Krycí list ZBV

III/10163 Tuklaty, neodkladná oprava mostu ev. č.10163-5

Most přes Tuklatský potok, obec Tuklaty

Změnový list

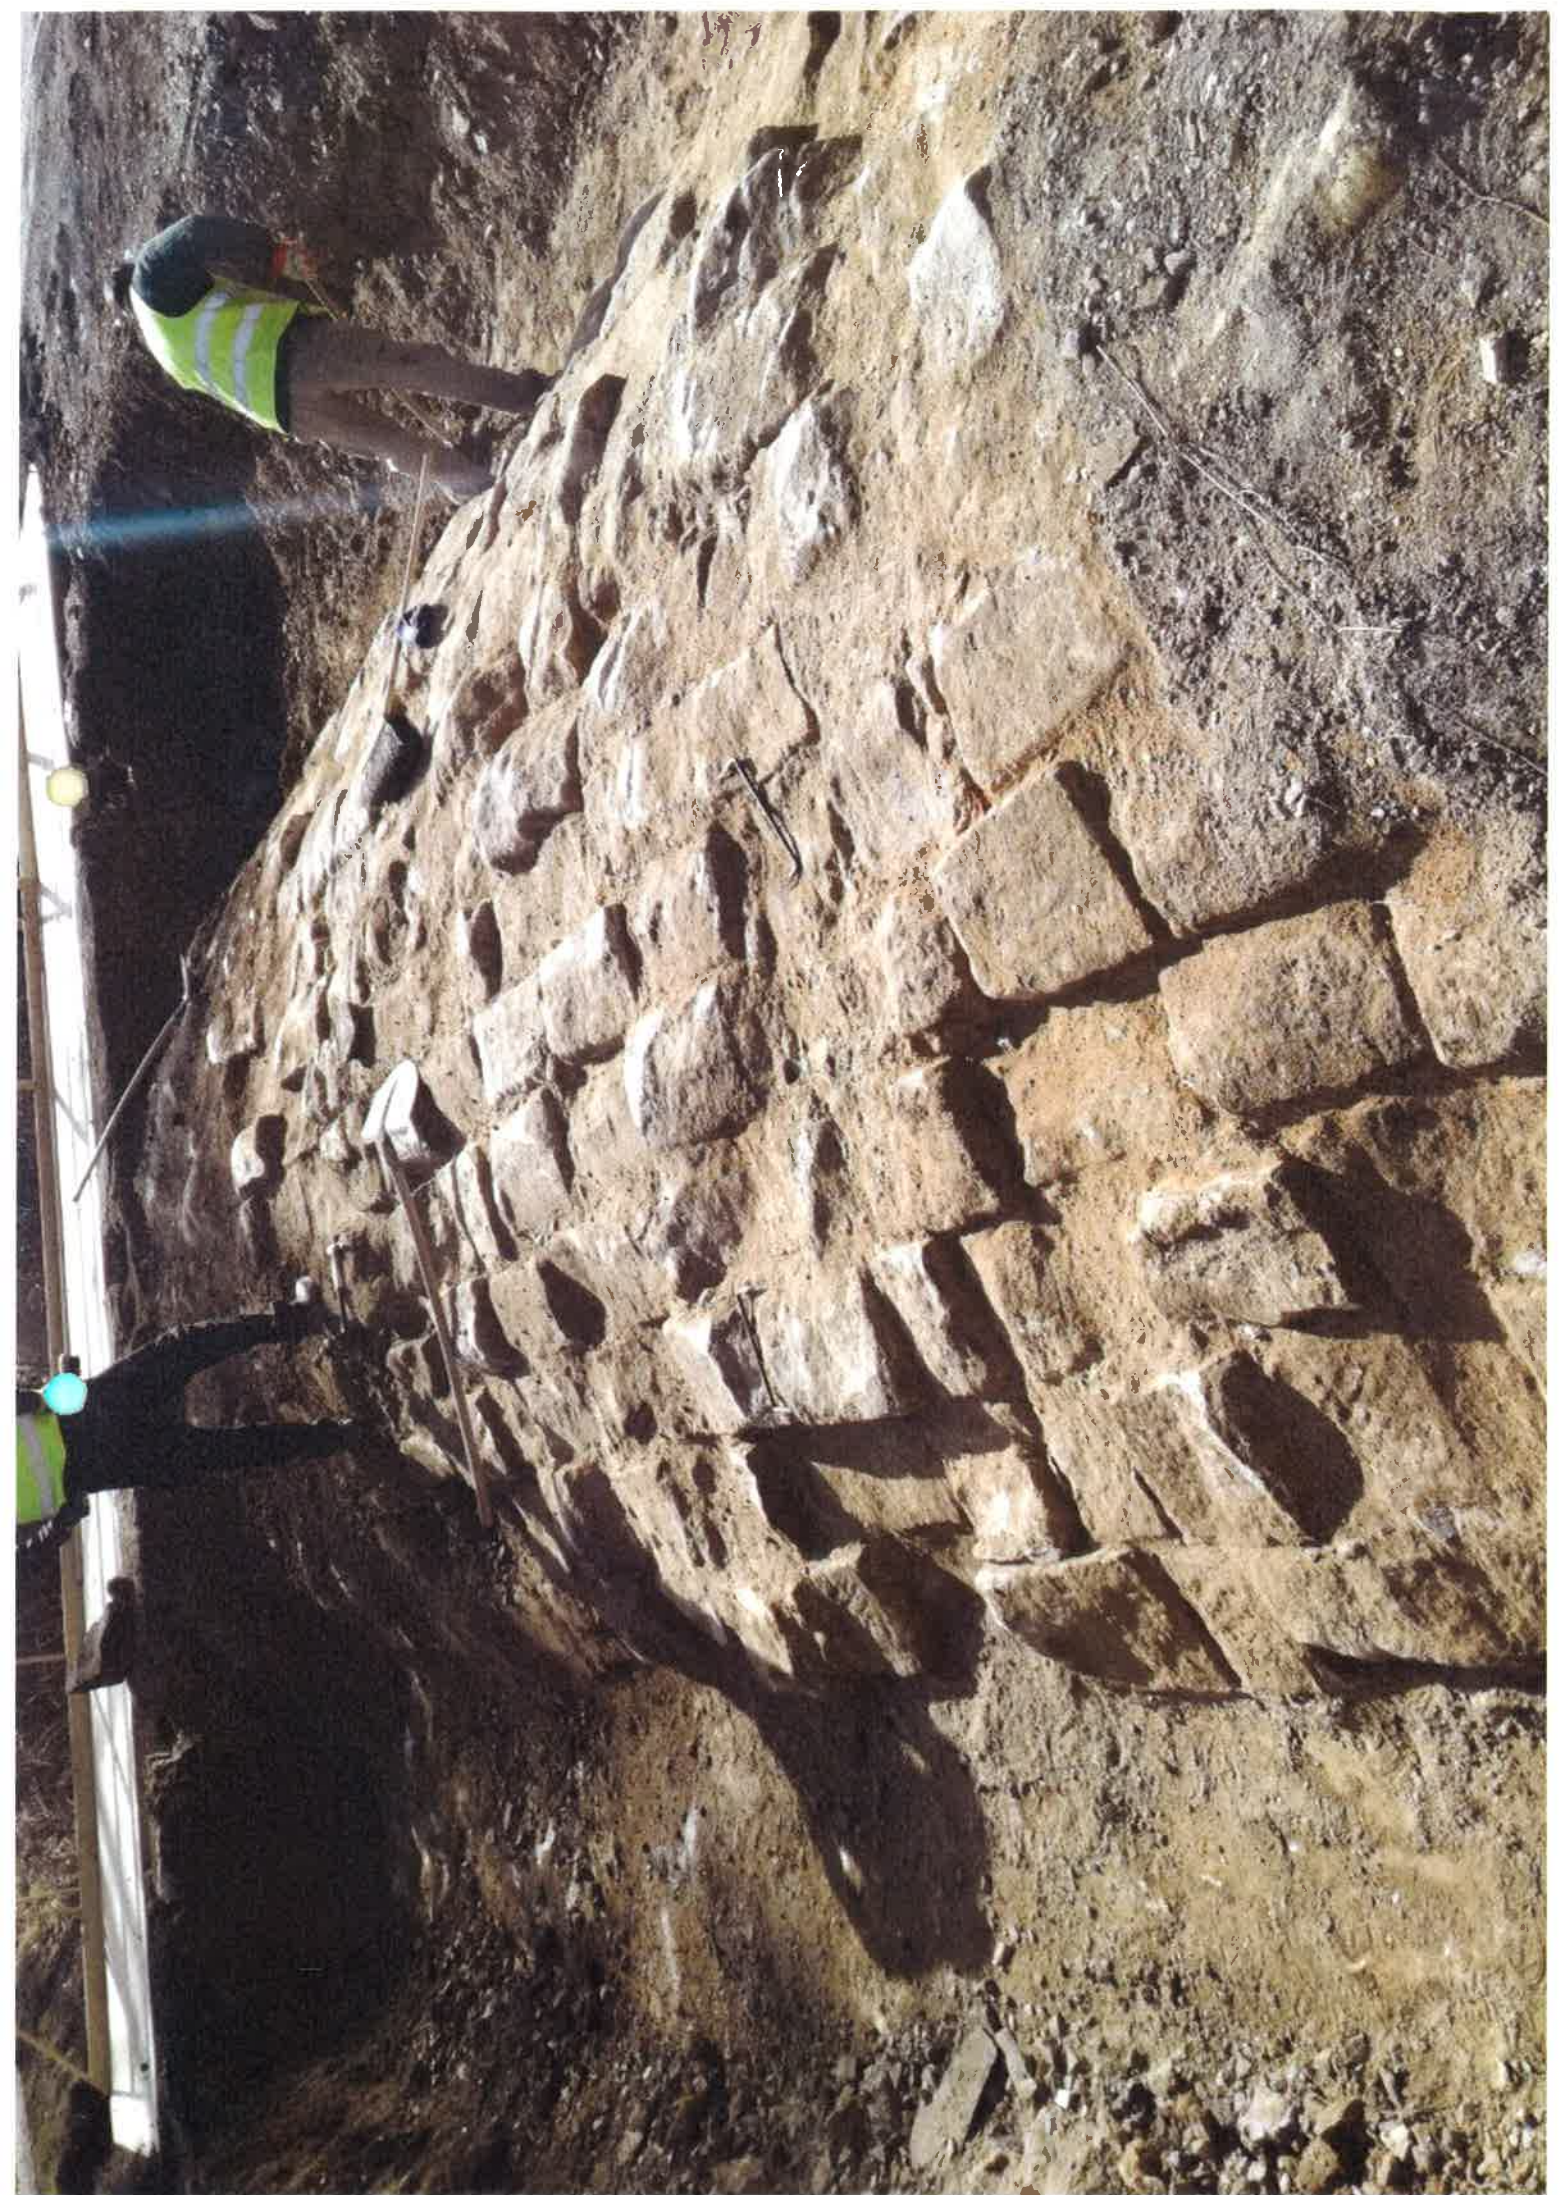
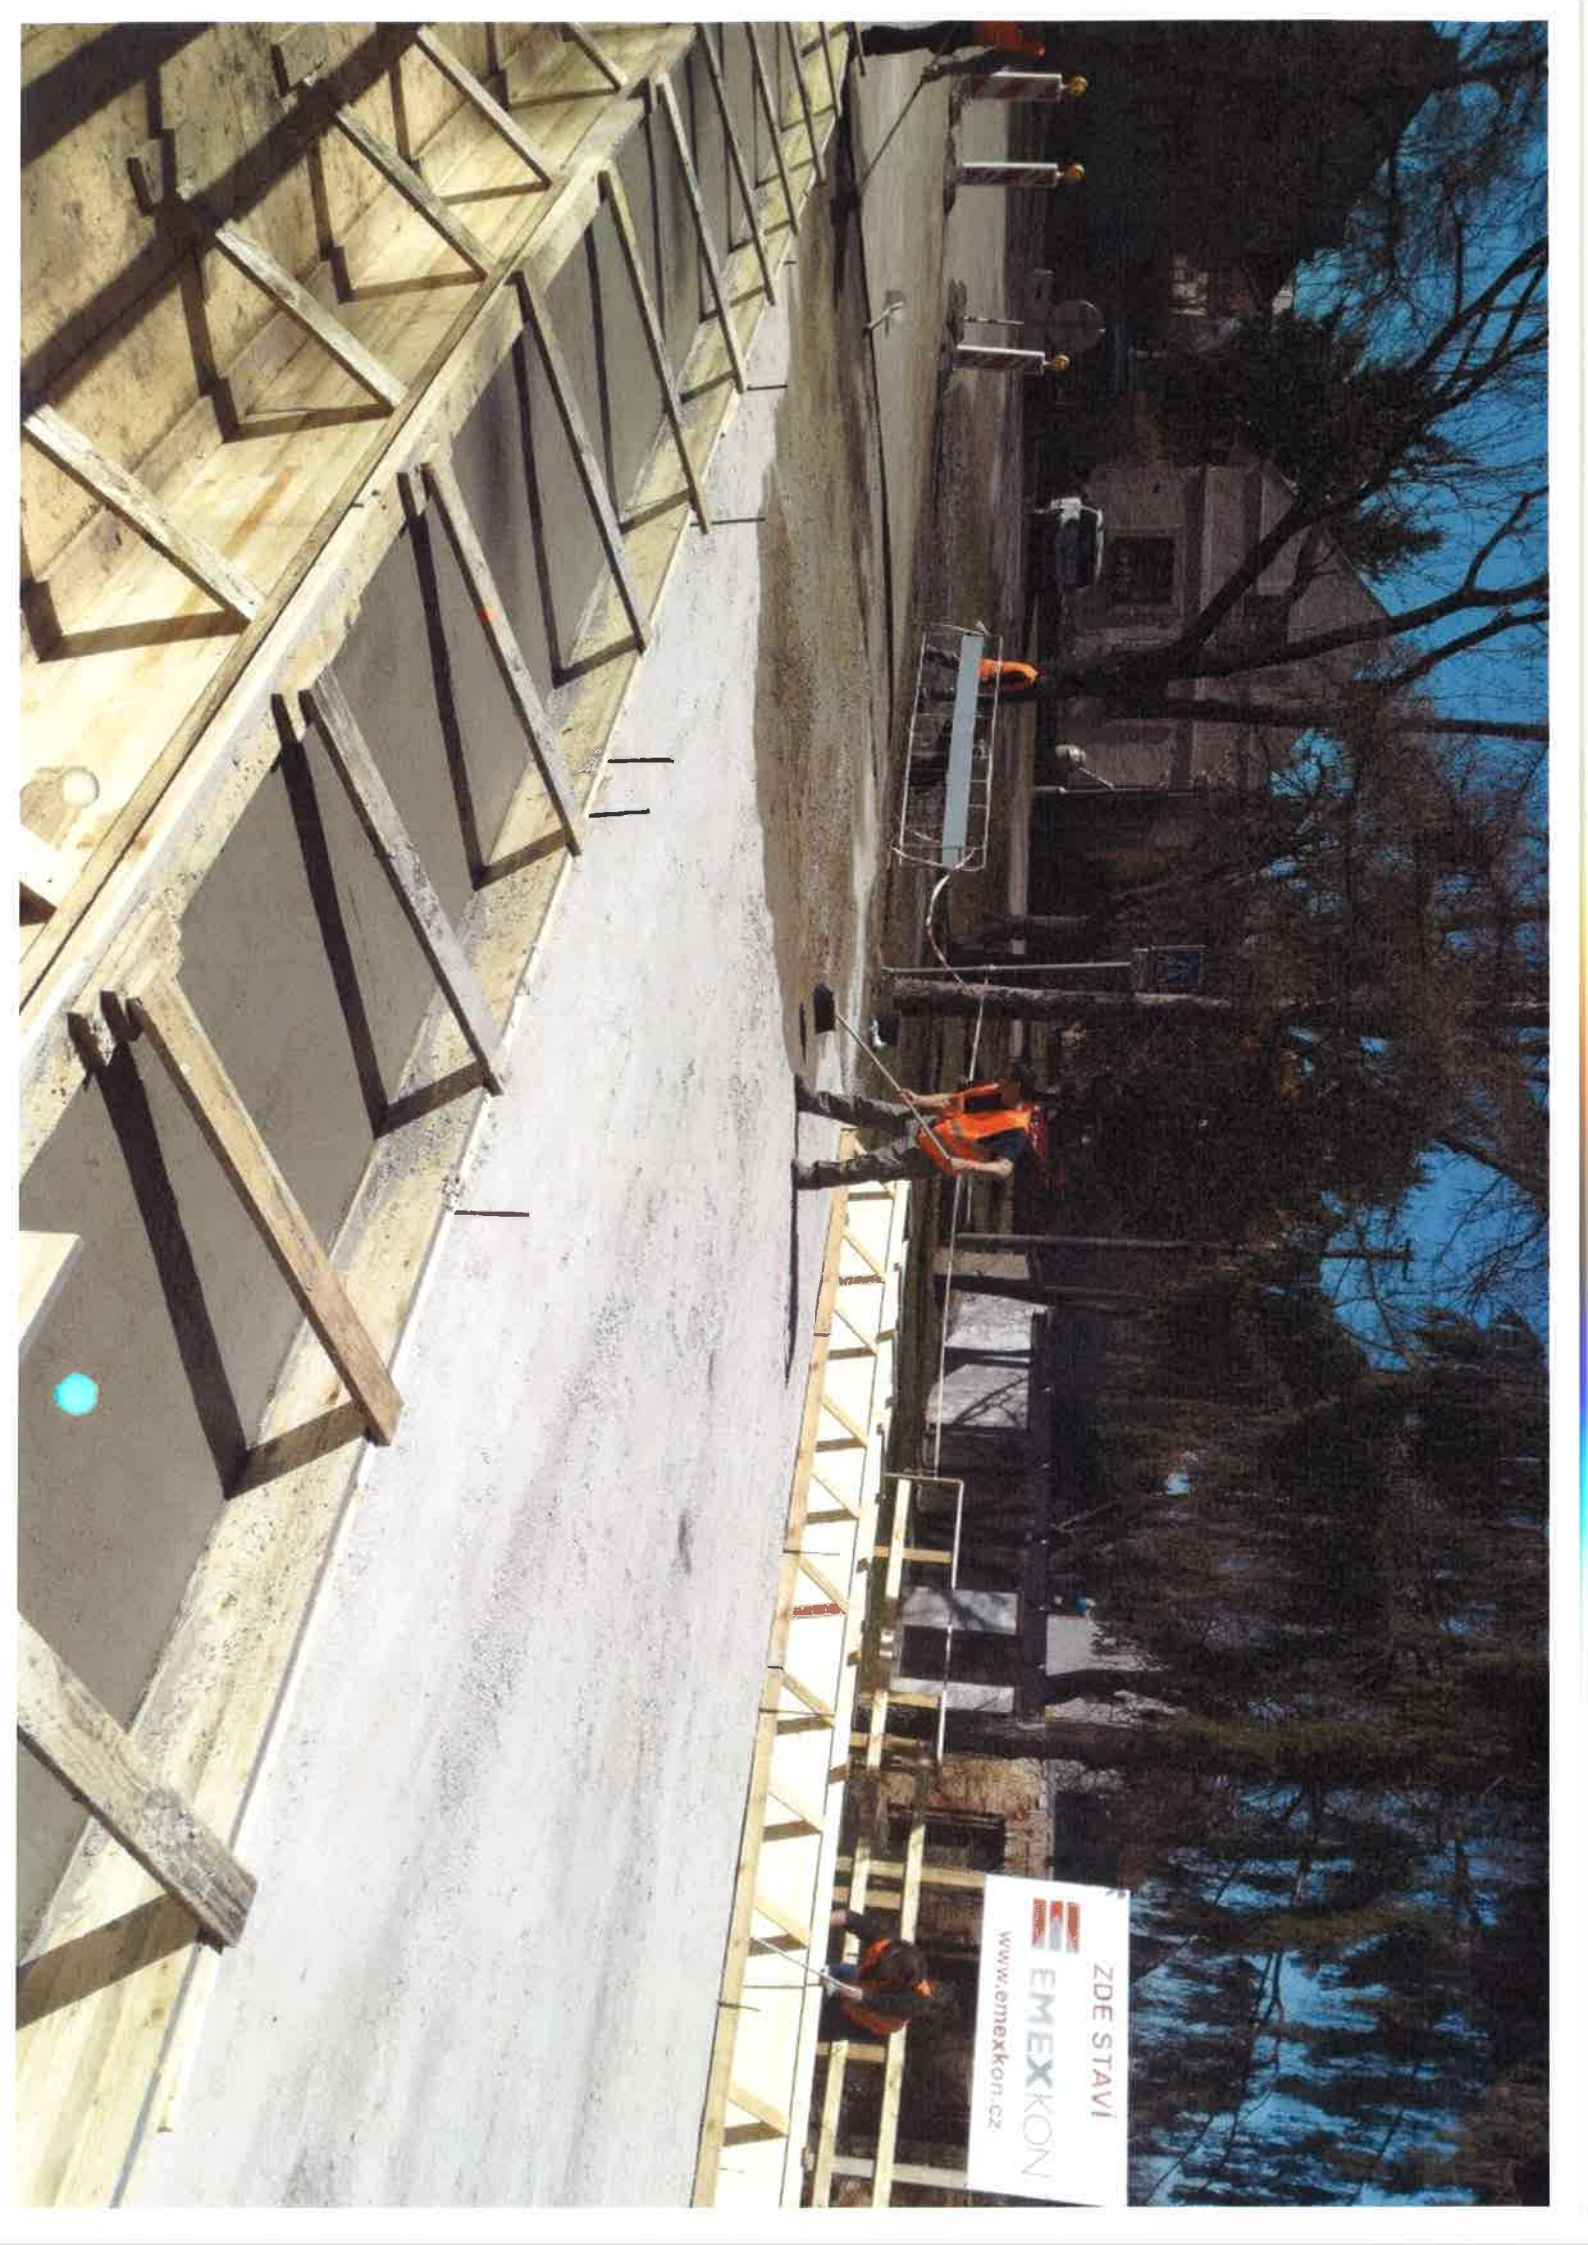
Po ukončení nízkotlaké injektáže byla provedena prohlídka. Bylo zjištěno, že navržená injektáž je provedena sice správně, ale ke stavu kamenné klenby mostu je injektáž nedostačující, což bylo od počátku zcela nepředvídatelné. Proto bylo navrženo další řešení pomocí mostní železobetonové desky. Po očištění kamenné klenby, vyvázána armatura z kari sítě (oko 100*100*8). Mezi první a druhou vrstvou sítě vložené distance tl. 18 cm. Vše provázáno a spojeno do jednoho celku. Betonáž z betonu C25/30 (B 30).

1. Při odfrézování stávající vozovky bylo zjištěno, že vrstva původního asfaltového balu byla od 30 cm do 40 cm tloušťky. Z tohoto důvodu musely být navýšeny náklady na frézování, nakládku vyfrézovaného materiálu, odvoz a uložení na skládku. Dále při zpětném provádění podkladní vrstvy KSC musela být tato vrstva KSC navýšena o rozdíl mezi 10 cm tloušťky nového asfaltového povrchu a vyfrézovanou vrstvou. Původní tloušťka KSC měla být 12 cm. Nová vrstva KSC má 20 - 30 cm. Tyto práce byly opět nepředvídatelné.

2. V cenové nabídce byla zahrnuta pouze oprava mostních říms a zábradlí. Další práce zde byly zcela nepředvídatelné. Po očištění a odkrytí od vegetace bylo zjištěno, že římsy a zábradlí po opravě by nevyhověly zásadám ČSN. Proto římsy a zábradlí byly navrženy a provedeny dle ČSN, kde je uvedeno že římsa nesmí zasahovat do profilu vozovky. Výška římsy je nad vozovkou 150 mm pod sklonem 1:5. Zábradlí musí být umístěno od hrany vozovky minimálně 500 mm o výšce madla 1100 mm. Délka zábradlí musí být upravena tak, aby se zabránilo pádu do hloubky, s dostatečným přesahem od hrany možného pádu. Z těchto důvodů musely být navýšeny náklady na provedení říms a zábradlí.
